RELATÓRIO DE FISCALIZAÇÃO TÉCNICA DOS SISTEMAS DE ÁGUA E ESGOTO DO MUNICÍPIO DE
JAGUARIÚNA

PRESTADOR: SERVIÇO AUTÔNOMO DE ÁGUA E ESGOTO DE JAGUARIÚNA (SAAEJA)

Verificação de Não Conformidades

Americana, Outubro de 2025

Fotos de [ETE8.29]

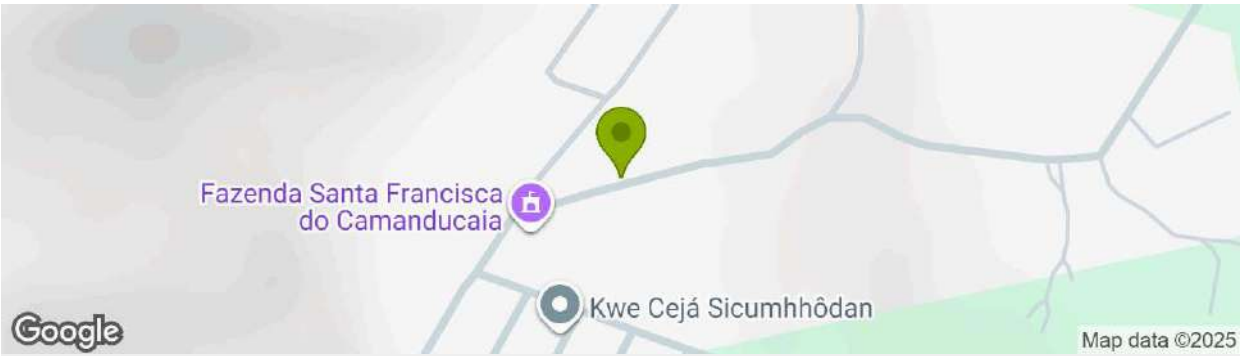
[ETE8.29] Ausência de manutenção, limpeza, conservação e segurança

Não Conforme

Foto 1 - Abertura com passagem de esgoto sem proteção.
